Oggetto: [ID: 4746] Procedura di Verifica di assoggettabilità a VIA ministeriale, ai sensi dell'art. 19 del D.Lgs. 152/06 "Upgrade delle turbine a gas della centrale termoelettrica di Piacenza". Proponente società A2A gencogas S.p.A.. Osservazioni.

Con riferimento alla nota n. 700623 del 13.9.2019 del Servizio Valutazione Impatto e Promozione e Sostenibilità Ambientale della Regione Emilia Romagna si trasmettono le osservazioni dello Scrivente Servizio in merito alla procedura di cui all'oggetto.

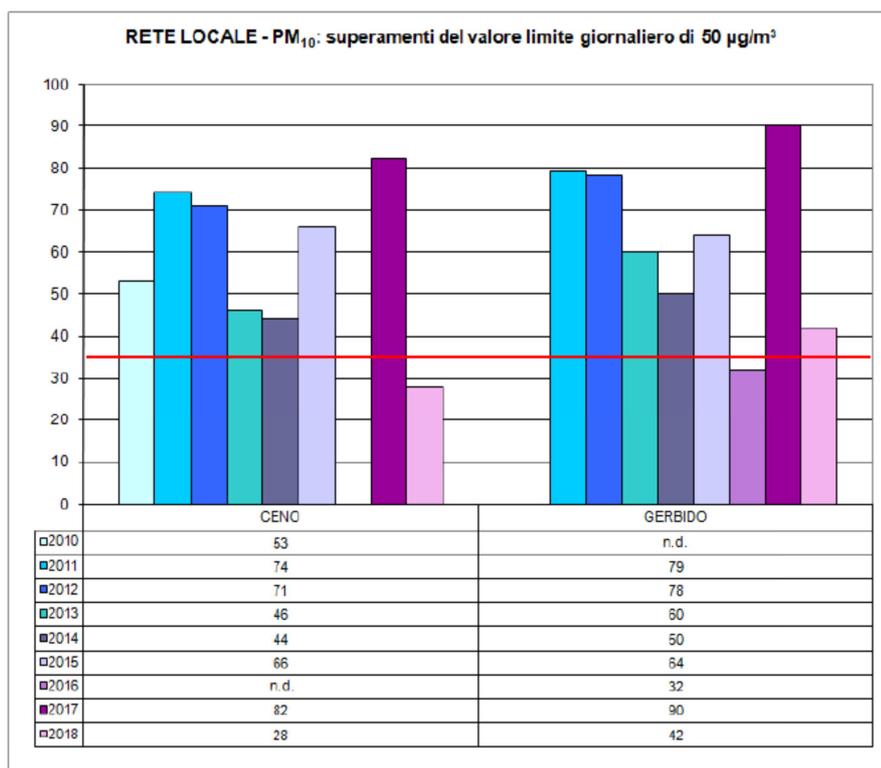
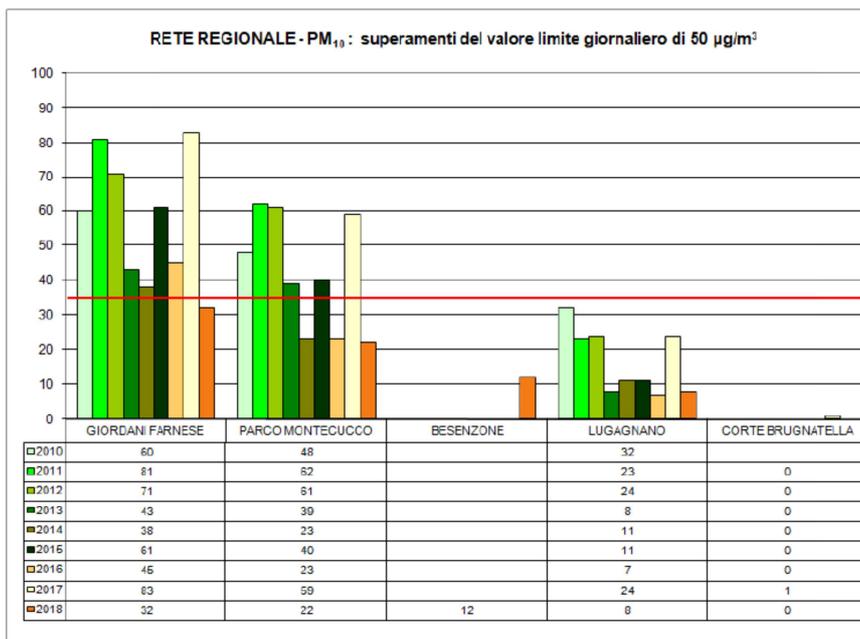
I dati delle stazioni ubicate in provincia di Piacenza evidenziano il rispetto della concentrazione media annua di PM10 di 40 microg/m³ ma un consistente numero di superamenti della media giornaliera di 50 microg/m³ come mostrano i seguenti grafici estratti dal rapporto 2018 di Arpae "La qualità dell'aria nella provincia di Piacenza".

La stazione di Gerbido, pur non rientrando tra quelle della rete regionale, può essere considerata un utile indicatore del carico inquinante derivante da attività produttive gravante sulla città, essendo generalmente sottovento rispetto alle principali sorgenti puntiformi (centrale A2A, termovalorizzatore, cementificio, ecc.).

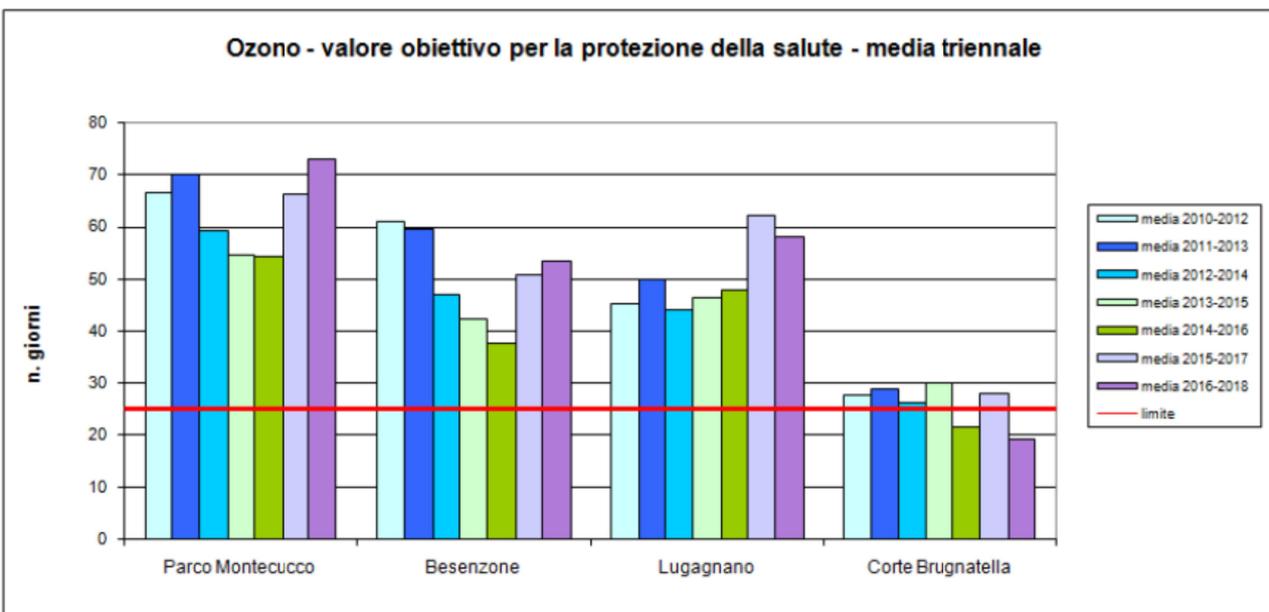
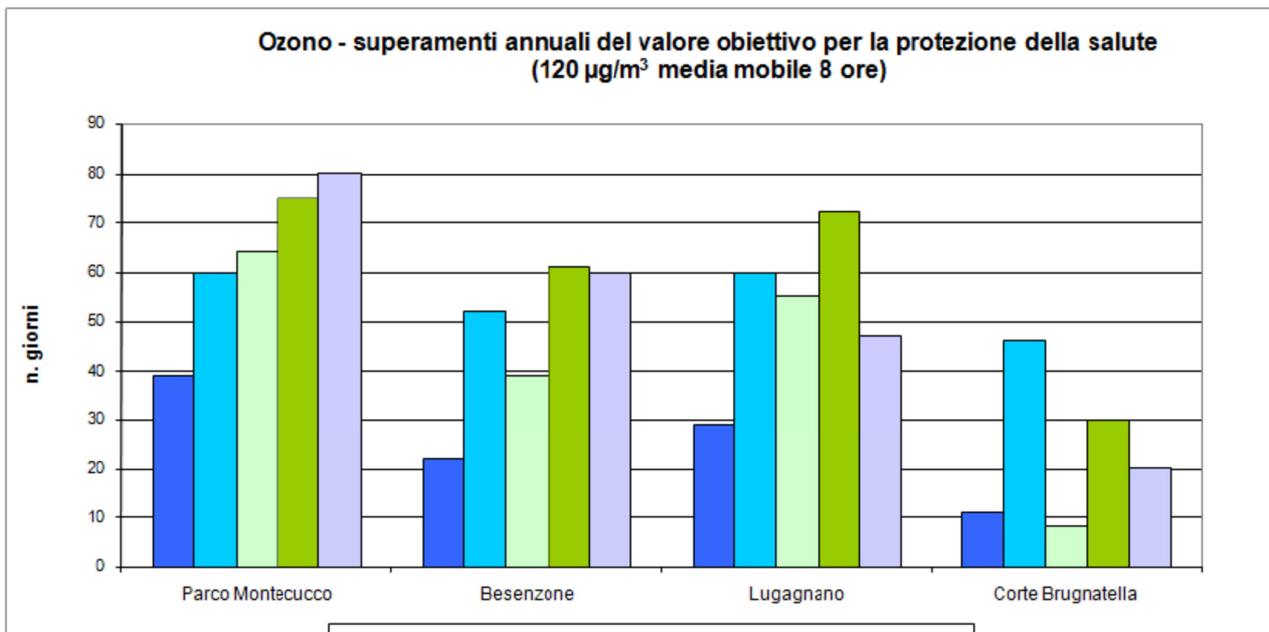
Gli ossidi di azoto svolgono un ruolo fondamentale nella formazione dell'ozono troposferico, altro inquinante critico delle nostre latitudini. Nel seguente grafico (estratto dal già citato rapporto 2018) viene illustrato l'andamento del numero di giorni di superamento del valore obiettivo per la protezione della salute negli ultimi cinque anni: le stazioni collocate in pianura evidenziano nel periodo un trend in crescita che potrebbe essere legato alla tendenza all'aumento delle temperature massime e medie annuali; in particolare nella provincia di Piacenza nel 2018 sono state registrate le anomalie positive più intense rispetto al clima 1961-2018, sia per le temperature massime (da 3 a 3,5 °C) che per le temperature medie (2-3 °C).

Il valore obiettivo per la protezione della salute prevede che il valore di 120 µg/m³ sulla media di 8 ore non venga superato per più di 25 giorni, come media sul triennio: è evidente la costante criticità di questo inquinante in tutto il territorio che ricade nell'area Pianura Ovest.

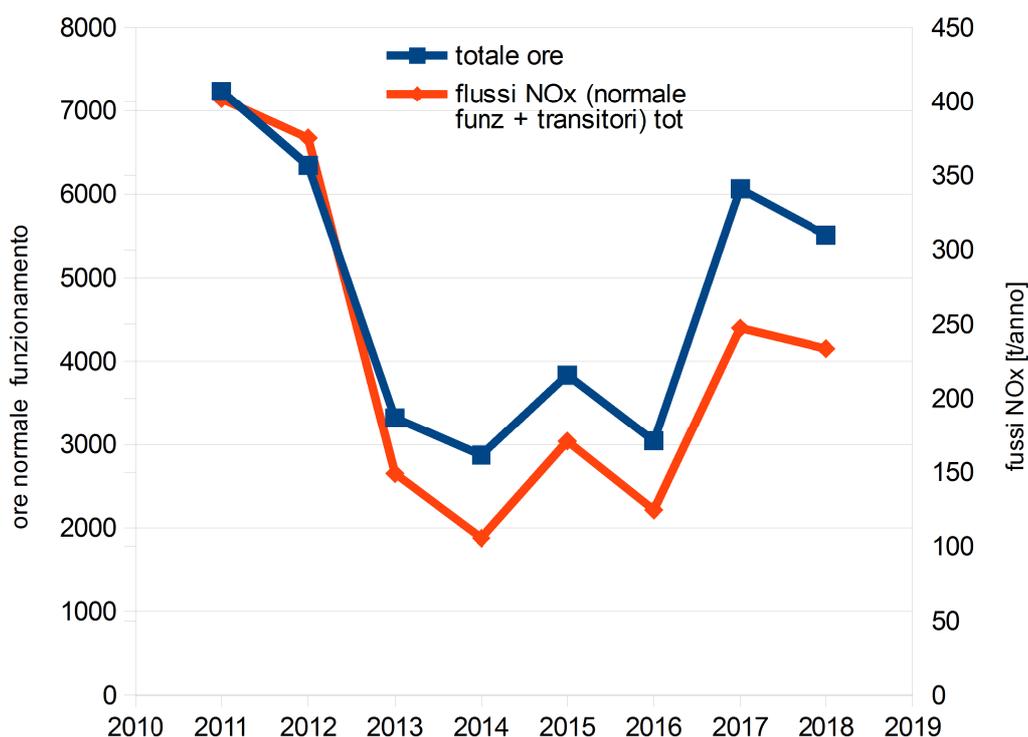
Dai dati desumibili dai report periodici inviati dal gestore in ottemperanza all'AIA vigente, si evince che la centrale dopo un periodo di flessione, sta ritornando sui livelli produttivi ed emissivi del passato come chiaramente emerge dal grafico seguente in cui sono riportate le ore complessive di normale funzionamento come somma dei due gruppi ed i flussi di massa complessivi dell'installazione riferiti sia ai transitori sia alle ore di normale funzionamento.

Lo stato di qualità dell'aria e la non trascurabilità del contributo della centrale di A2A, inducono a ritenere che sia opportuno cercare di contenere il carico inquinante entro il flusso annuo di NOx attualmente autorizzato di 975 t/anno, valore che, peraltro, risulta storicamente ed ampiamente rispettato.
